# Reporte de Corrección a Infraestructura

Se realizó una evaluación de diversas obras públicas entregadas por el Municipio durante los últimos tres años, enfocándose en la revisión de infraestructura peatonal y de accesibilidad, específicamente en cruces de calle, rampas de accesibilidad y guías podotáctiles para personas con discapacidad visual, así como en la funcionalidad y correcta implementación.

# CASO 1 - DIEGO LUCERO MELIÓN / MIGUEL DE LA MADRID

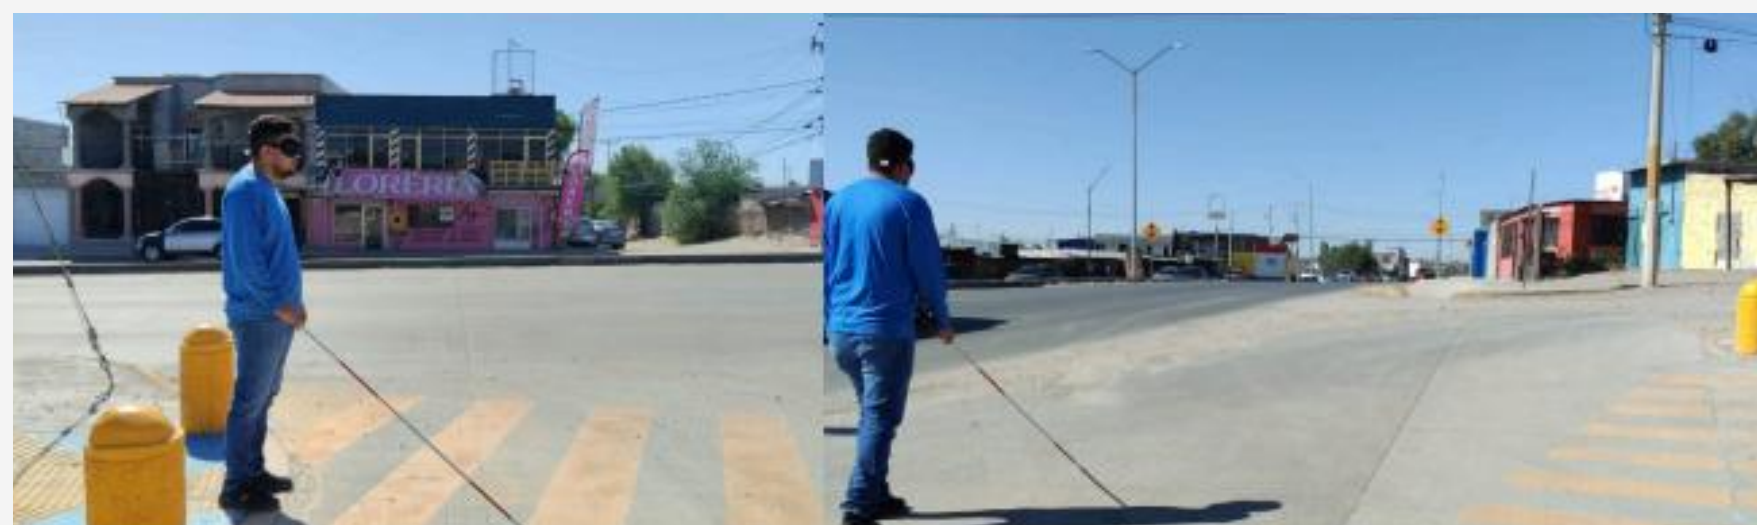
Durante la primera evaluación, en la intersección de las calles **Diego Lucero Melión y Miguel de la Madrid (1)**, se identificó una deficiencia en la colocación de la guía podotáctil de dirección, ya que el remate de la trayectoria hacia el arroyo vehicular perfila al usuario en un ángulo incorrecto, orientándolo fuera de la trayectoria adecuada y alejándolo de la esquina de destino **(2)**.

Asimismo, al llegar a la banqueta opuesta, se detectó una rampa de accesibilidad que resulta prácticamente inutilizable debido a la presencia de postes y un desnivel tipo escalón que obstruyen el área de circulación **(3)**, anulando por completo su funcionalidad y limitando el tránsito seguro de personas usuarias de silla de ruedas, así como de personas con discapacidad visual o movilidad reducida. Como consecuencia, la intervención realizada pierde efectividad y no cumple adecuadamente con los principios de accesibilidad universal.

La rampa existente **(4)** podría cumplir correctamente su función si su pendiente y orientación fueran dirigidas hacia la siguiente esquina o trayectoria peatonal natural, permitiendo un desplazamiento continuo y seguro. De igual manera, se recomienda que la guía podotáctil concluya en la parte superior de la rampa y también en el área de descenso hacia el nivel de calle, con el objetivo de perfilar adecuadamente al usuario y facilitar una correcta orientación durante el cruce peatonal.

## **CASO 3 - SIERRA MADRE DEL SUR / (OSCAR FLORES / CERRO DEL PULPITO / CERRO DEL CUBILETE / CERRO DEL CORONEL)**

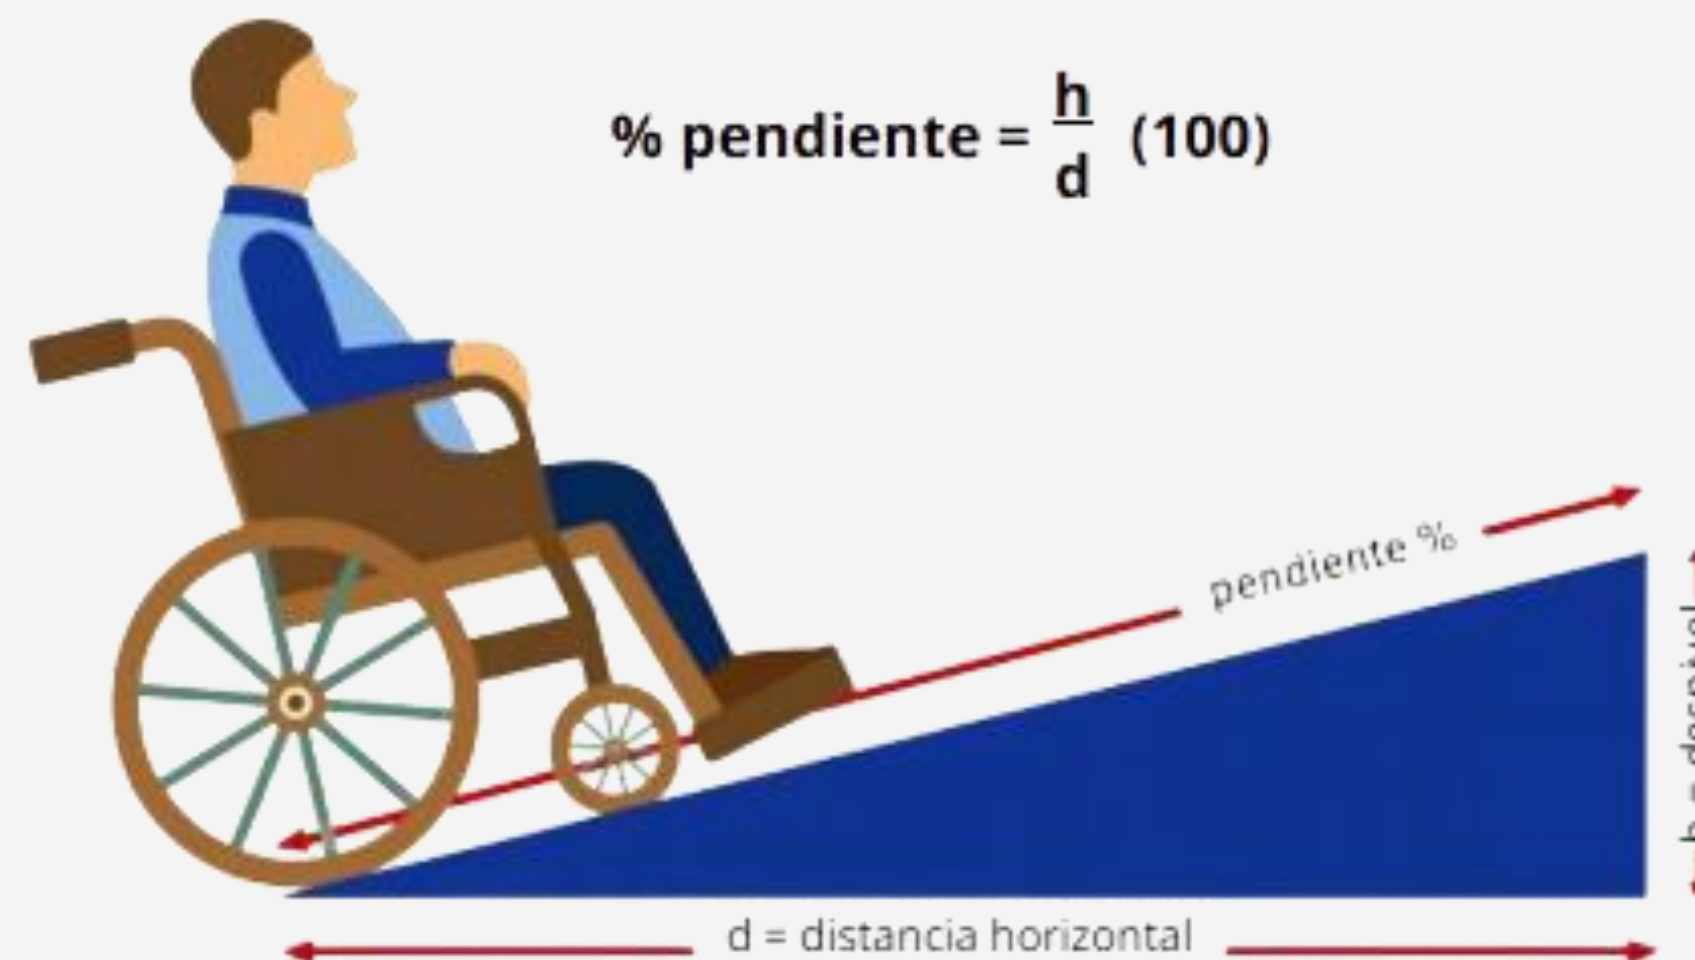
Al igual que en los casos anteriormente expuestos, esta intervención presenta importantes deficiencias de planeación y ejecución, ya que las rampas de accesibilidad resultan inexistentes o imprácticas para su uso adecuado **(1)**, comprometiendo la funcionalidad y seguridad de la infraestructura peatonal.

Asimismo, la colocación de las guías podotáctiles evidencia la falta de personal técnico y supervisión especializada durante la ejecución de la obra. Se identificaron rampas que dirigen directamente hacia escalones, así como segmentos de guía podotáctil compuestos únicamente por dos huellas táctiles **(2)**, elementos que carecen de utilidad funcional al no proporcionar orientación real ni información adecuada para las personas con discapacidad visual.

De igual manera, se observó una evidente falta de uniformidad en los criterios de instalación, dejando aparentemente a consideración del personal ejecutor la forma de colocar las guías podotáctiles en cada esquina. Como resultado, en diversos puntos las piezas fueron instaladas de manera transversal o sin continuidad lógica, volviéndolas aún más ineficientes e incluso contraproducentes para la orientación segura de los usuarios **(3)**.

## CASO 4 - EGIPTO / (NUEVA ZELANDA / NIGERIA / MONGOLIA / MAURITANIA)

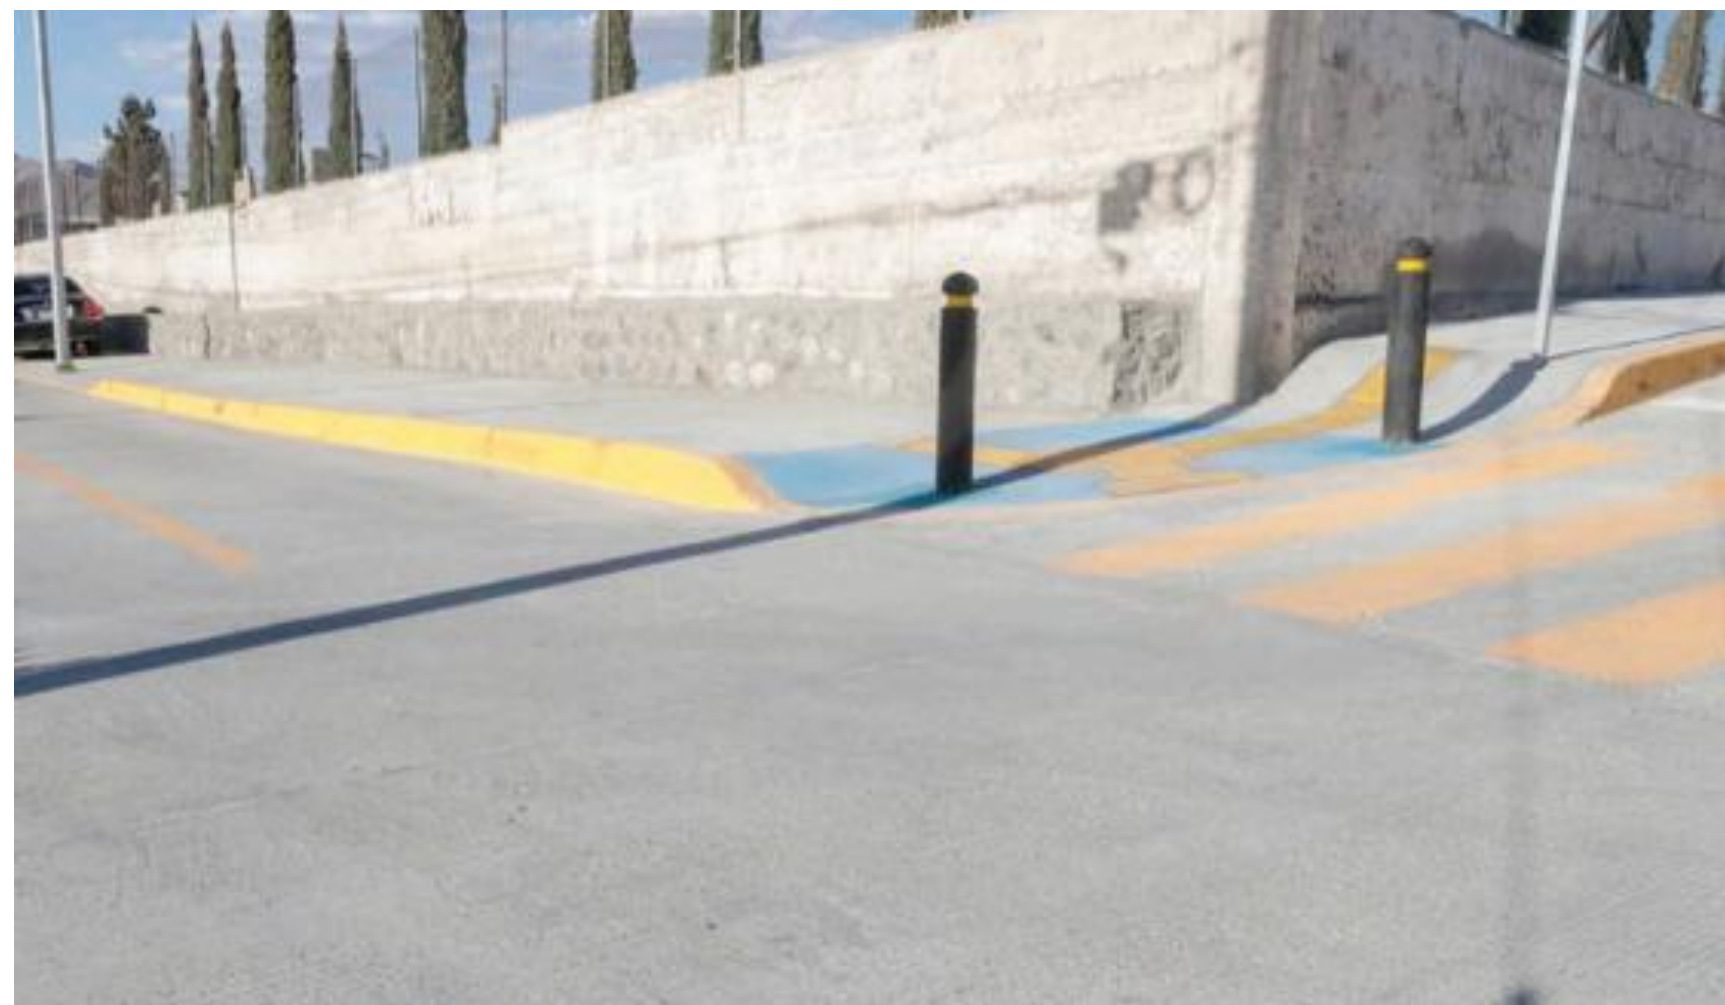
En la intervención realizada en esta vialidad se observan diversas inconsistencias respecto a los lineamientos técnicos aplicables tanto para la construcción de rampas de accesibilidad como para la instalación de guías podotáctiles. En relación con las rampas, se identificó que varias de ellas no cumplen con la pendiente adecuada ni con el ancho mínimo recomendado de 1.20 metros para garantizar un acceso seguro y funcional **(1)**. Estas condiciones dificultan el tránsito de personas usuarias de silla de ruedas, personas con movilidad reducida y peatones en general.

De igual manera, se detectaron múltiples deficiencias en la colocación de las guías podotáctiles **(2)**, entre las que destacan la instalación de piezas en esquinas sin continuidad lógica de trayectoria **(3)**, la falta de alineación y centrado correcto de las losetas táctiles **(4)**, así como cambios de dirección ejecutados con ángulos incorrectos **(5)**, afectando significativamente la orientación y seguridad de las personas con discapacidad visual.

Adicionalmente, la presencia constante de obstáculos dentro de las banquetas —como botes de basura, postes de servicios, muros de contención y bienes mostrencos— reduce aún más la funcionalidad de la infraestructura peatonal. Como resultado, estas intervenciones terminan convirtiéndose en obras con limitada utilidad práctica y que, incluso poco tiempo después de haber sido inauguradas, ya presentan defectos visibles y deterioro prematuro derivados de una ejecución deficiente durante su construcción **(6)**.

## CASO 5 - ISLA CANARIAS, COLONIA GUADALAJARA

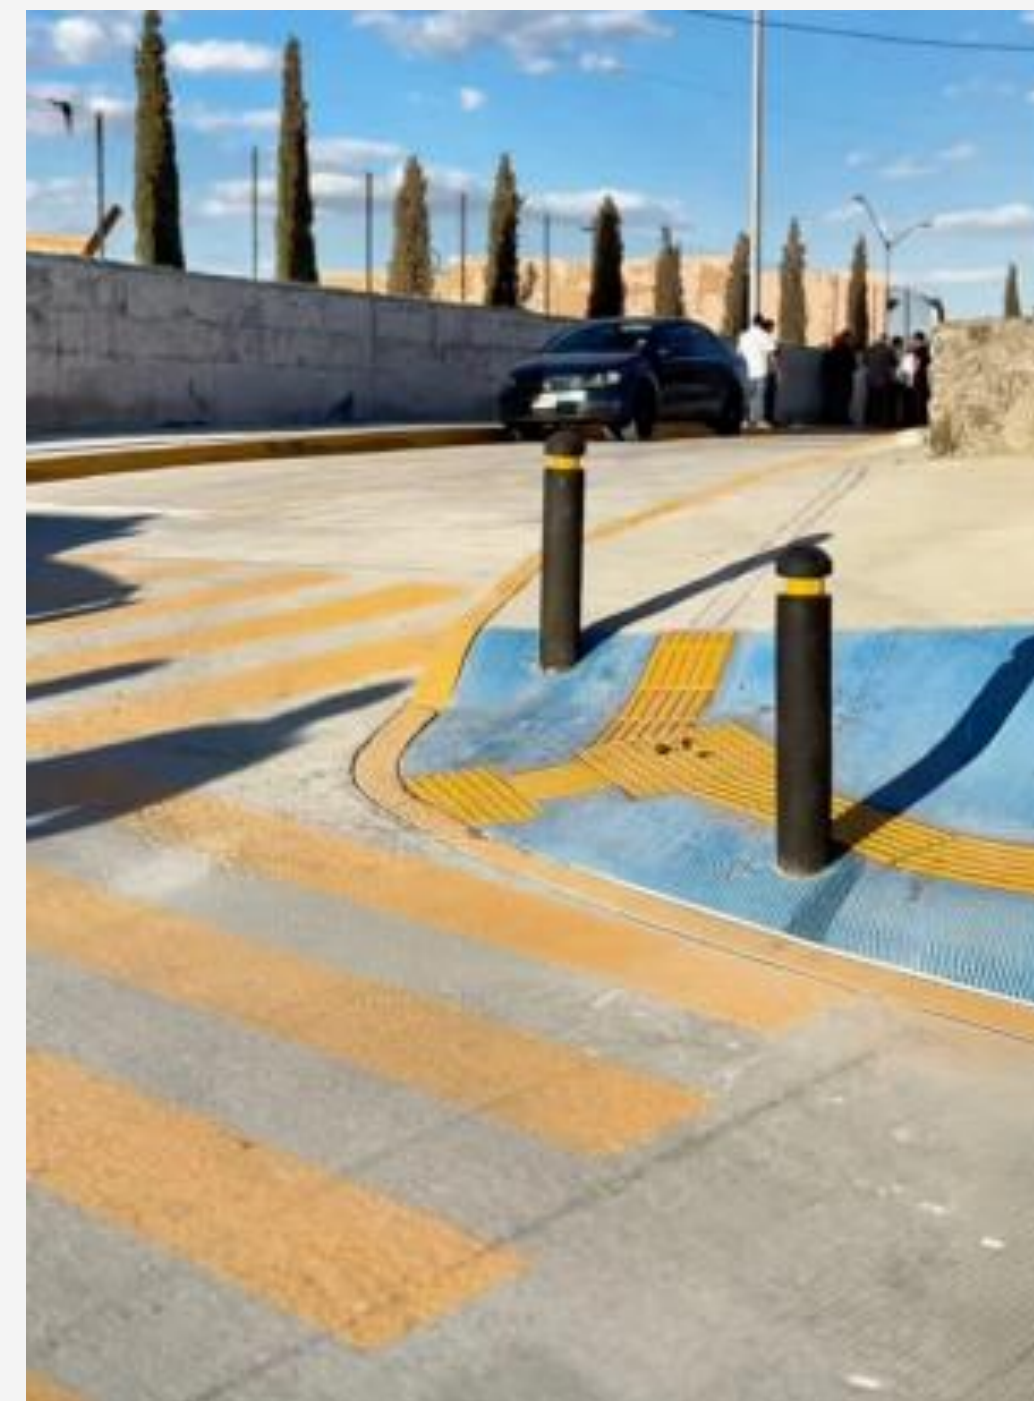
Esta corresponde a una de las obras más recientes entregadas por el Municipio, en la cual nuevamente se observan problemáticas similares a las detectadas en intervenciones anteriores. Se identifican esquinas “rehabilitadas” que no cumplen con la pendiente adecuada requerida para una rampa de accesibilidad funcional y segura **(1)**, limitando su utilidad para personas usuarias de silla de ruedas y personas con movilidad reducida.

Asimismo, se detectó la instalación incorrecta de guías podotáctiles que orientan al usuario hacia un cruce inadecuado **(2)**, generando una trayectoria insegura que puede exponer a las personas con discapacidad visual a situaciones de riesgo al dirigir las incorrectamente hacia el arroyo vehicular o fuera de la ruta peatonal segura. Este tipo de deficiencias evidencia nuevamente la falta de aplicación uniforme de criterios técnicos de accesibilidad universal durante la planeación, supervisión y ejecución de las obras públicas, afectando directamente la seguridad y funcionalidad de la infraestructura urbana destinada a la inclusión peatonal.
